IMPIANTO PER LA PRODUZIONE DI FERTILIZZANTI DA FANGHI DI DEPURAZIONE SITO IN VIA PORTONI BANDISSOLO LOCALITA' PORTOVERRARA

Verifica di Assoggettabilità a V.I.A. (Screening)

RE10

RELAZIONE INTEGRAZIONE SCREENING

Fig. 2 – Stralcio isofoniche a 4 m dal terreno immissione Stato di Progetto (diurno)

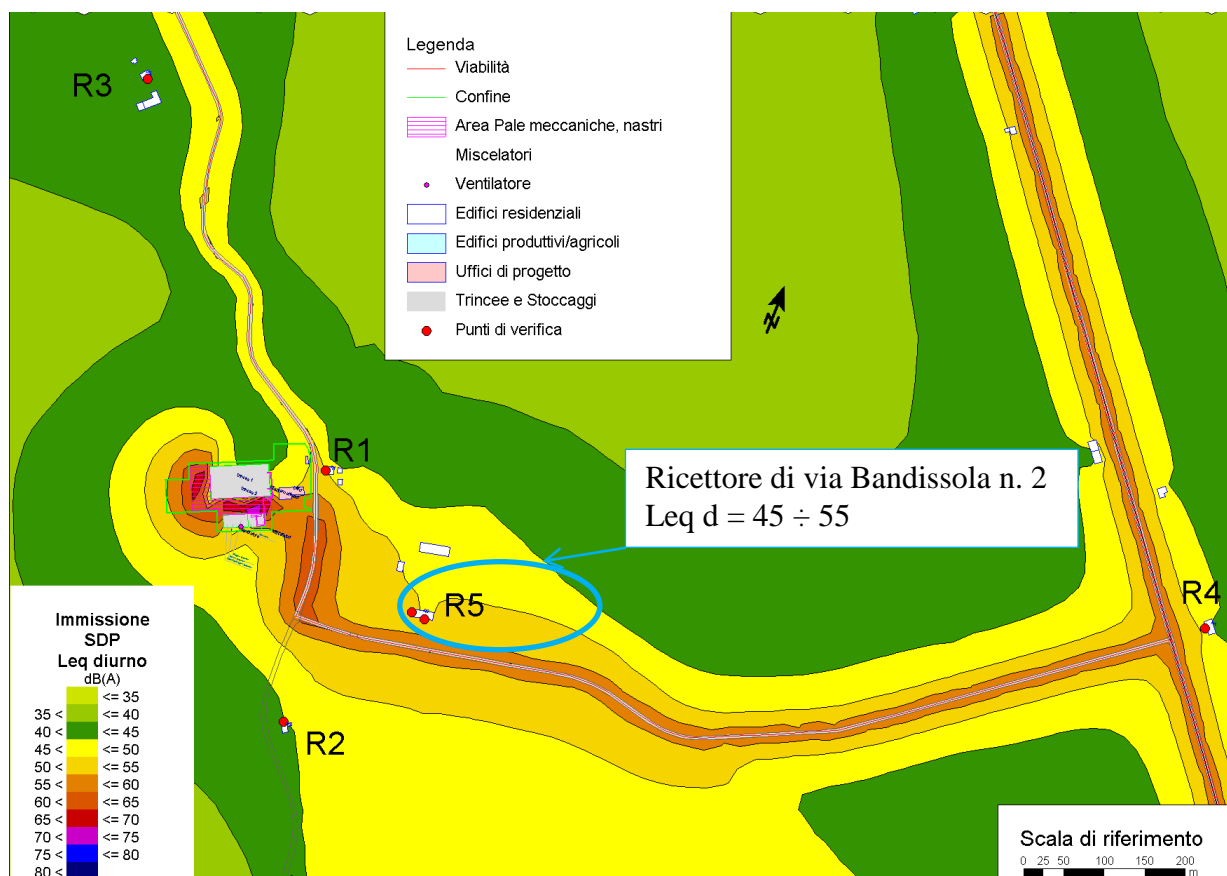
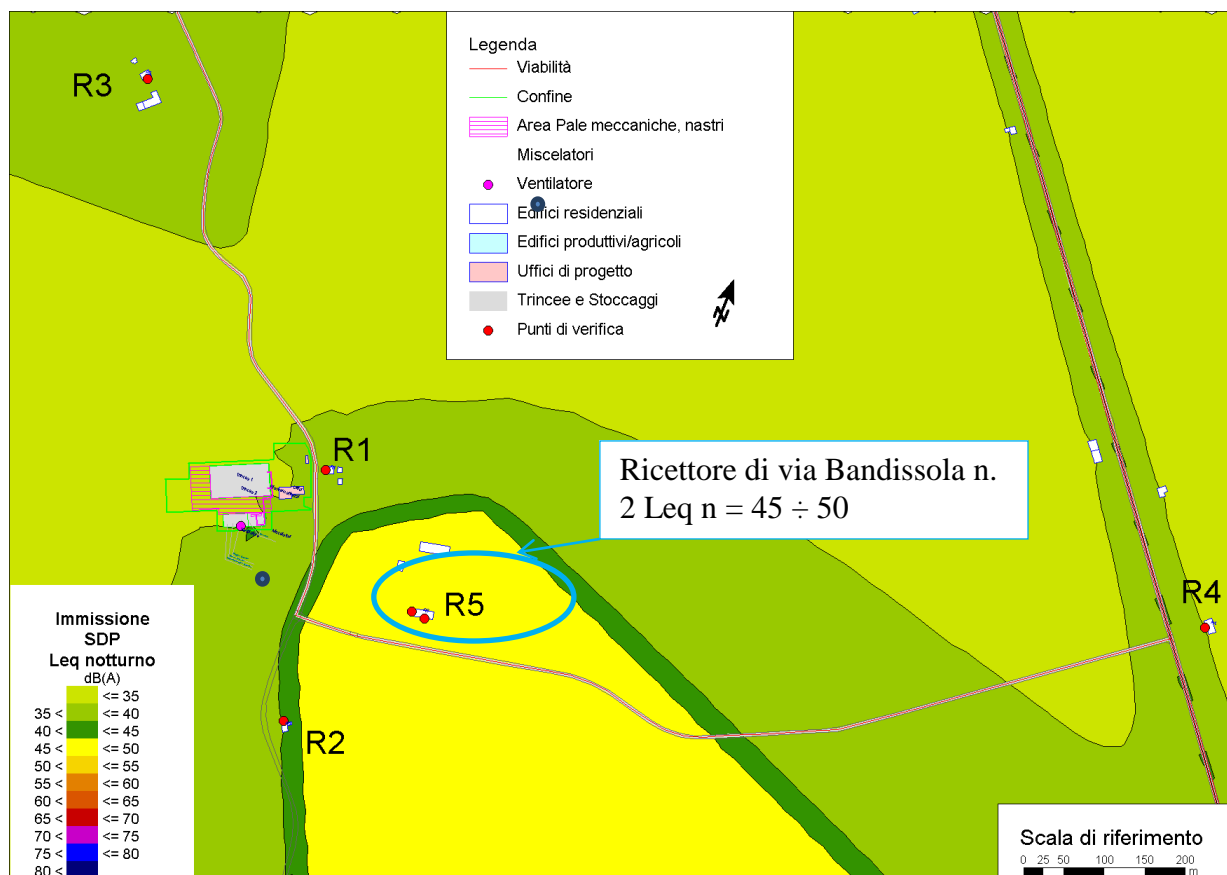
6. Specificare il criterio di individuazione dei ricettori sensibili con particolare riferimento all'esposizione al rumore, tenuto conto che tra essi non risulta compresa l'abitazione con accesso su Via Bonacciola n.2 la quale risulta maggiormente interessata dalla componente rumore rispetto alla abitazione di Via Bonacciola n.1

Il potenziale ricettore sito in via Bonacciola n. 2 non è stato esplicitamente indicato tra i potenziali ricettori per le seguenti motivazioni:

- per l'indagine dell'impatto acustico ambientale si è preferito dettagliare i livelli sonori generati dal progetto, ponendo, l'attenzione sui ricettori che si ritengono maggiormente interessati dalle emissioni sonore;

- si sono presi in considerazione i ricettori che sono maggiormente interessati dalla componente rumore e, in particolare, il ricettore denominato R1 come ricettore prossimo all'impianto (maggiormente influenzato) e il ricettore R5 quale ricettore prossimo alla viabilità interessata (maggiormente influenzato), come indicato al paragrafo 1.1 del paragrafo del Contesto ambientale del documento Valutazione Previsionale di Impatto Acustico: “Nelle zone esterne a tale distretto di progetto si ha, pertanto, la presenza di un ricettore posto immediatamente dalla parte opposta della carrareccia attuale e sarà denominato come R1, un altro ricettore più prossimo all'area è stato individuato a sud dell'area e denominato R2, ma attualmente rappresentato da un rudere pericolante, mentre a nord dell'area, dietro un ricovero attrezzi, si trova un altro edificio residenziale denominato R3. Si è poi individuato un ricettore all'incrocio tra via Bonacciola e la SP 48 per valutare gli effetti del traffico indotto.”

- una valutazione sui livelli sonori presenti presso i ricettori non esplicitamente indicati compreso il ricettore sito in via Bonacciola n°2, è stata fatta indirettamente, mutuando le rivenienze dall'analisi delle mappe acustiche realizzate, di cui di seguito si riportano stralci ed evidenziano livelli sonori simili e/o inferiori a quelli considerati nello studio relativamente ai ricettori esplicitamente indicati nelle tabelle presenti in relazione:

Fig. 4 – Viabilità di progetto proposta, Itinerario 0 – Immissione su SS16 passando per Argenta

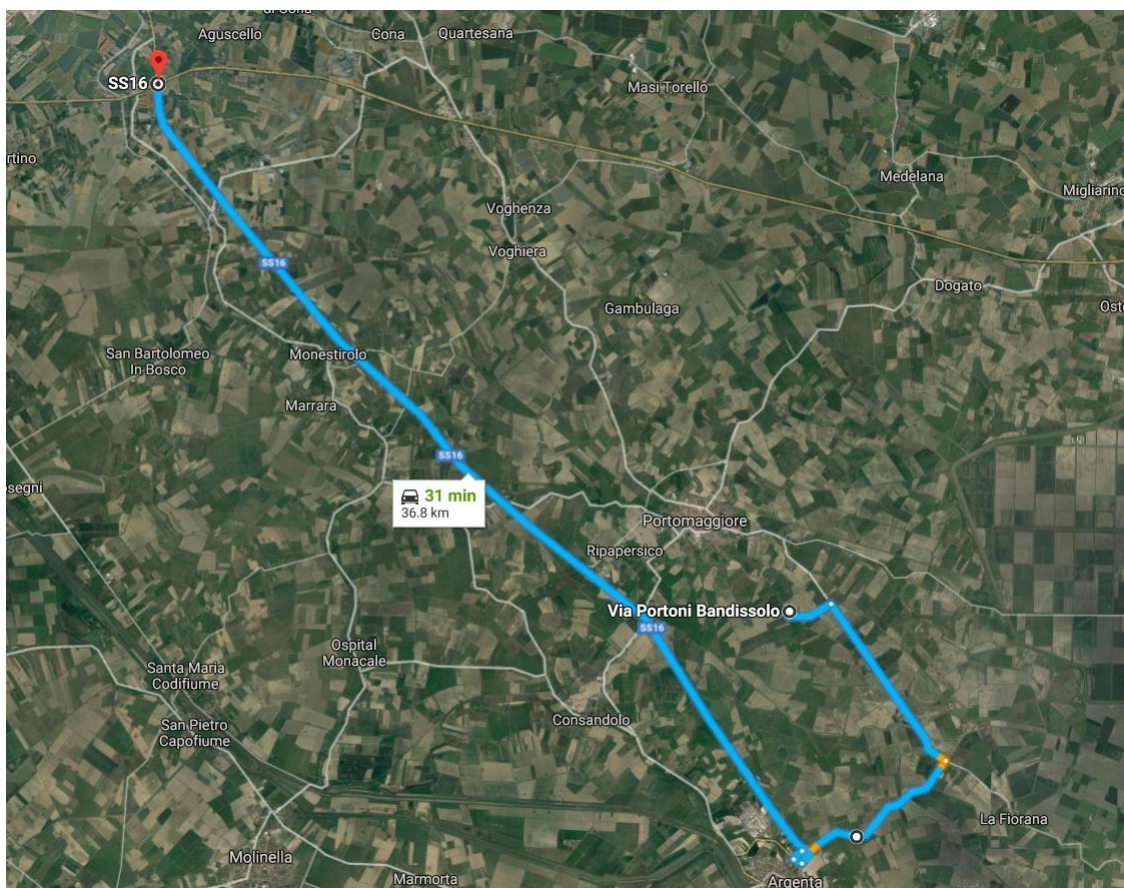
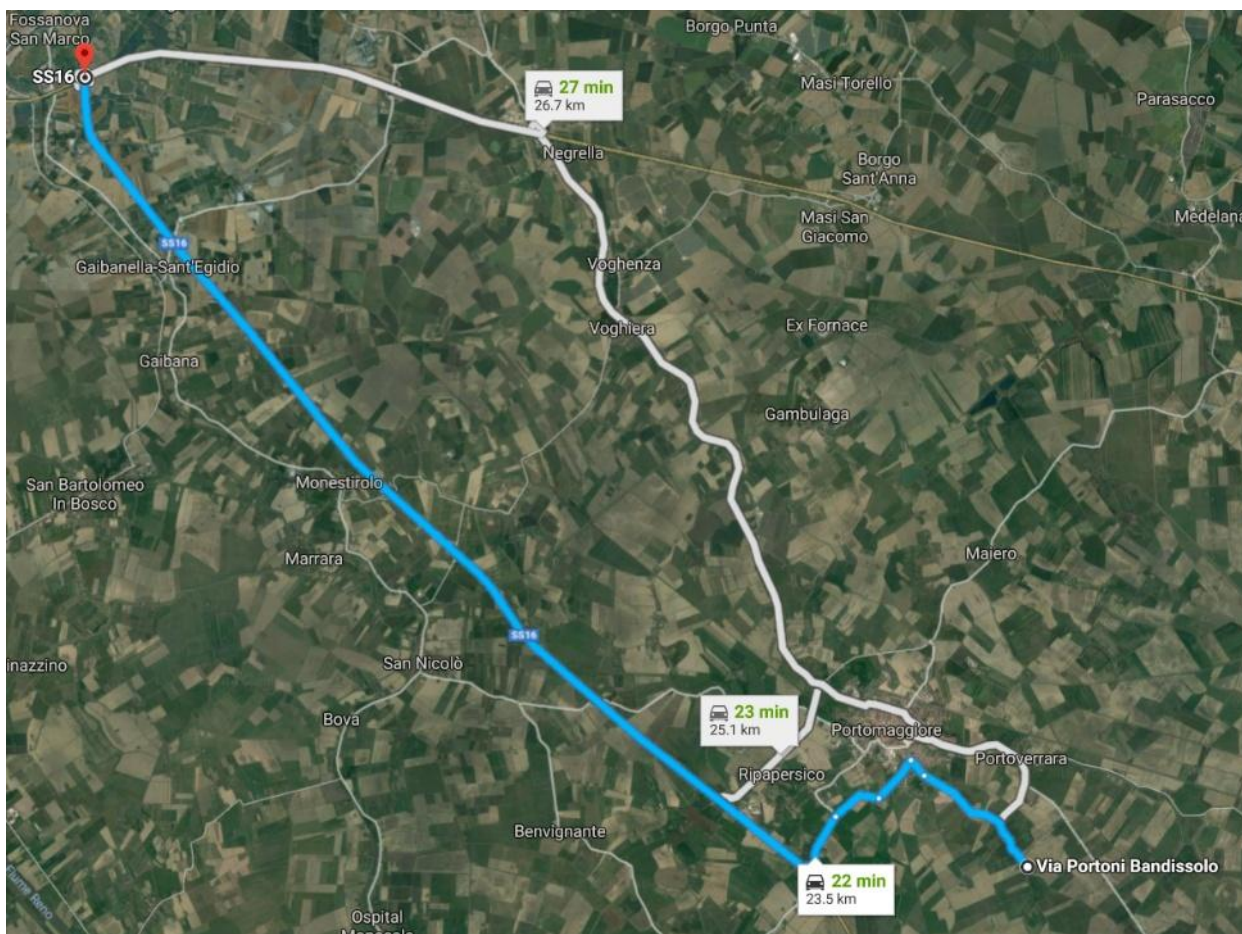
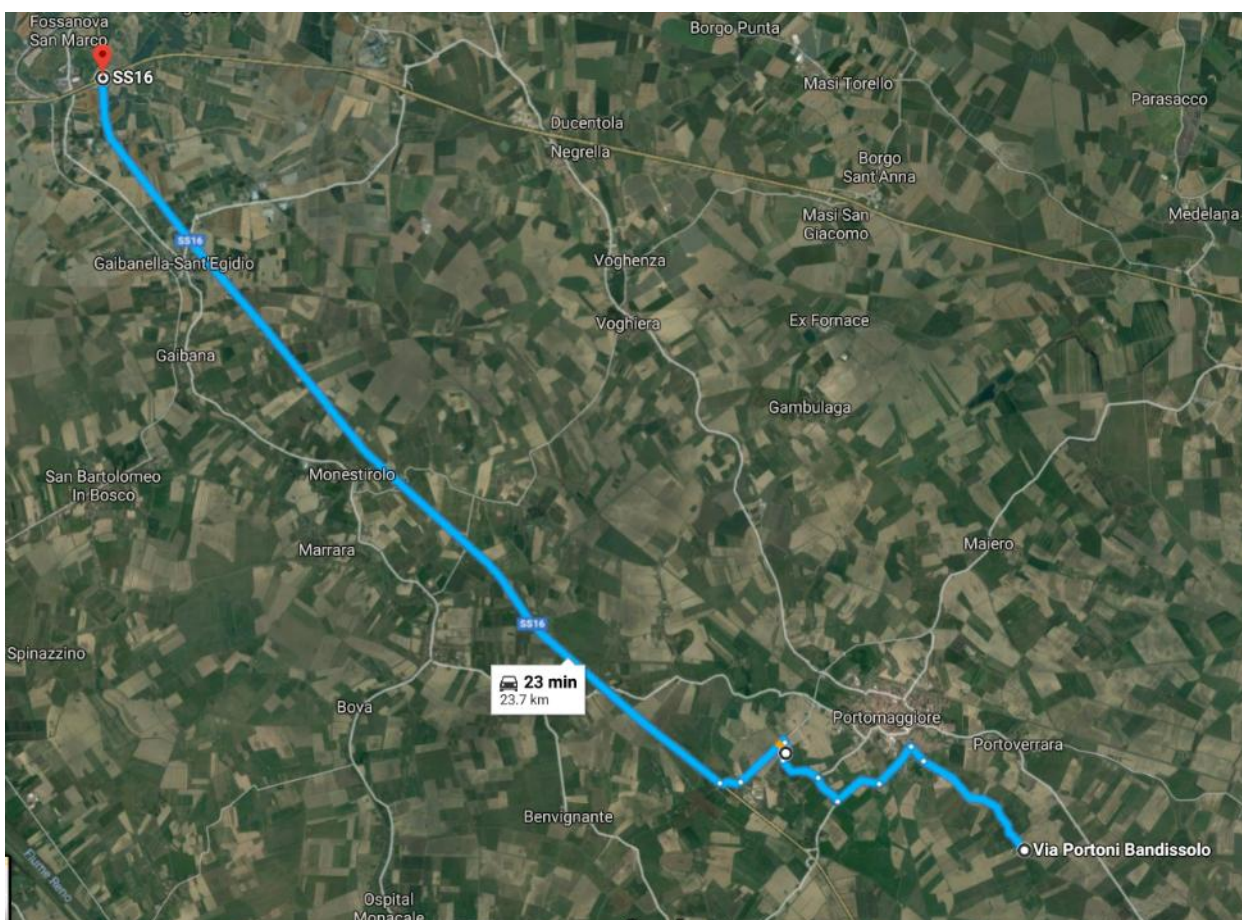
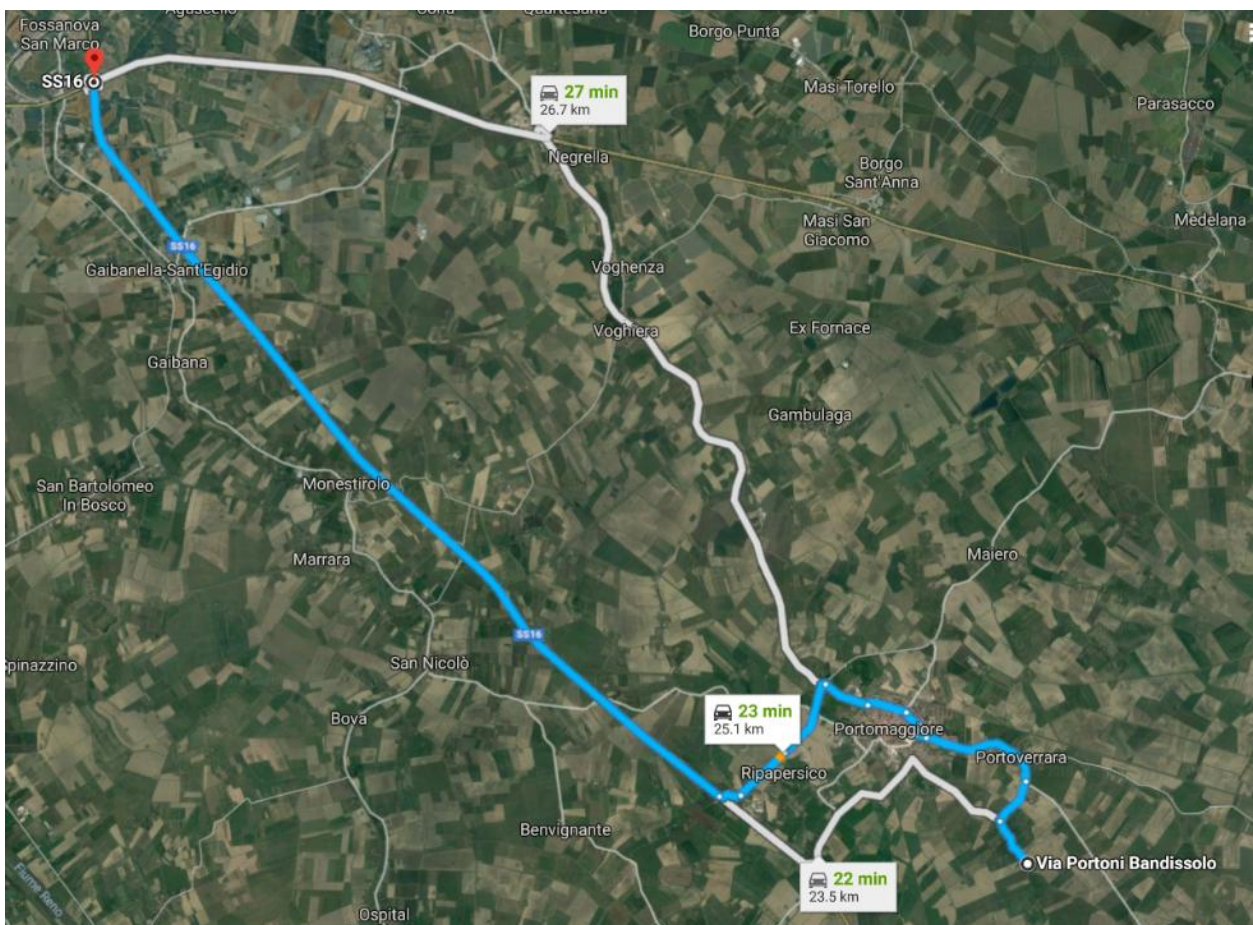
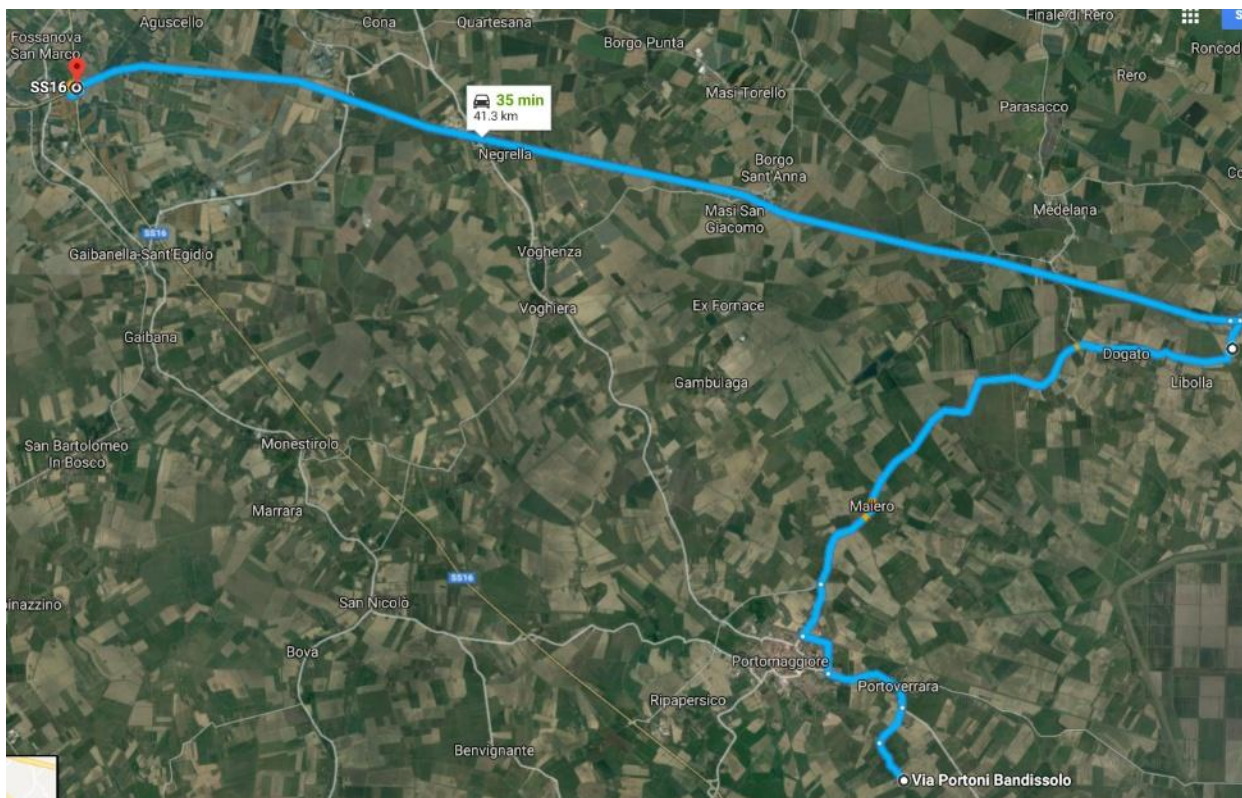
9. Ciò premesso si richiede quindi di giustificare la scelta del suddetto tracciato in termini di emissioni in atmosfera e di rumore, ponendolo in confronto con possibili itinerari alternativi

Un'analisi di possibili itinerari, alternativi a quello indicato all'interno della documentazione precedentemente presentata al fine di giustificare la scelta di tale percorso, è stata effettuata considerando l'uscita e l'arrivo dei mezzi, da e verso l'impianto, da un univoco punto di accesso al sistema della grande viabilità interregionale e nazionale, individuato nelle vicinanze di Fossanova San Marco, nell'intersezione tra la strada statale Adriatica SS16, ed il raccordo autostradale Ferrara – Porto Garibaldi (RA), che collega l'autostrada A13 al mar Adriatico nel comune di Comacchio, nei pressi di Porto Garibaldi.

Sono stati individuati n.4 possibili itinerari alternativi, sui quali sono state effettuate delle analisi e delle valutazioni in termini comparativi, al fine di giustificare la scelta del percorso sopra indicato. Di seguito la descrizione delle alternative considerate:

È stato effettuato un confronto tra i possibili itinerari alternativi sopra individuati, al fine di esprimere un giudizio numerico di sintesi per ciascuno, che consenta di identificare il percorso più idoneo per la viabilità di progetto in termini di emissioni in atmosfera e di rumore, in funzione di diversi fattori.

Sulla base dell'analisi presentata si evidenzia come **la proposta di tracciato proposta in procedura di screening (Itinerario 0), risulta la migliore in termini comparativi.**

Fig. 9 – Aggiornamento classificazione sismica dell'Emilia Romagna D.G.R. n. 1164 del 23/07/2018.

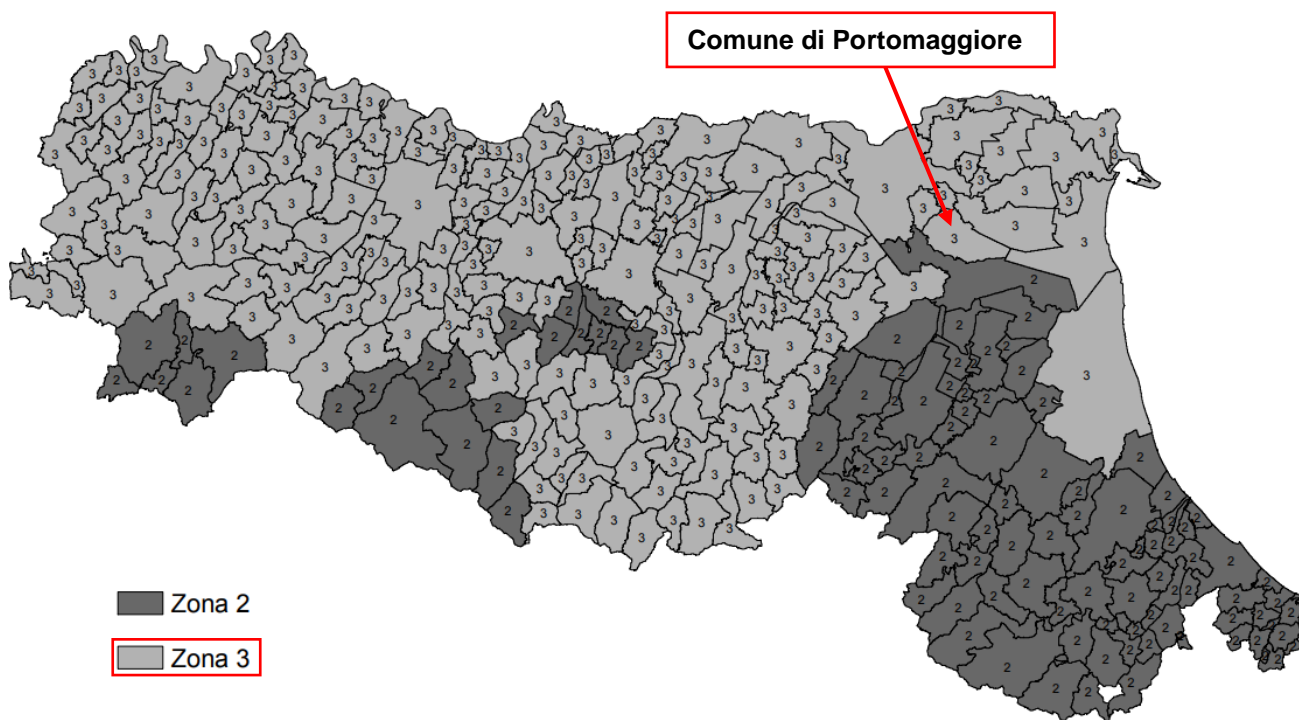
STUDIO PRELIMINARE AMBIENTALE: a pag. 111 è stata riportata la classificazione sismica relativa all'OPCM 327/03 superata in quanto ora è in vigore quella aggiornata con D.G.R. n. 1164 del 23.07.2018

La classificazione sismica dell'Emilia Romagna è stata aggiornata con D.G.R. n. 1164 del 23/07/2018 "*Aggiornamento della classificazione sismica di prima applicazione dei comuni dell'Emilia-Romagna*", a seguito delle variazioni nell'elenco dei Comuni dell'Emilia-Romagna dal 2003, anno di riferimento per la classificazione sismica del territorio nazionale, cui si è fatto riferimento all'interno dello "Studio Preliminare Ambientale" consegnato.

Il nuovo elenco dei comuni, con relativa classificazione sismica aggiornata è riportato in Allegato A della D.G.R. 1164 del 23/07/2018; la cartografia è riportata in Allegato B della D.G.R. stessa, di cui di seguito si riporta uno stralcio.

Come si può osservare dalla mappa riportata nella figura seguente, l'aggiornamento della classificazione sismica non ha comportato modifiche alla classificazione del Comune Portomaggiore, che come precedentemente, rientra tra i territori classificati in Zona 3. Per le **“Zone 3”** rimane assegnato il valore $a_g/g = 0,15$ e quindi $a_g = 0,15 \cdot g$ dove g = accelerazione di gravità, ai sensi dell'O.P.C.M. 3274/03.
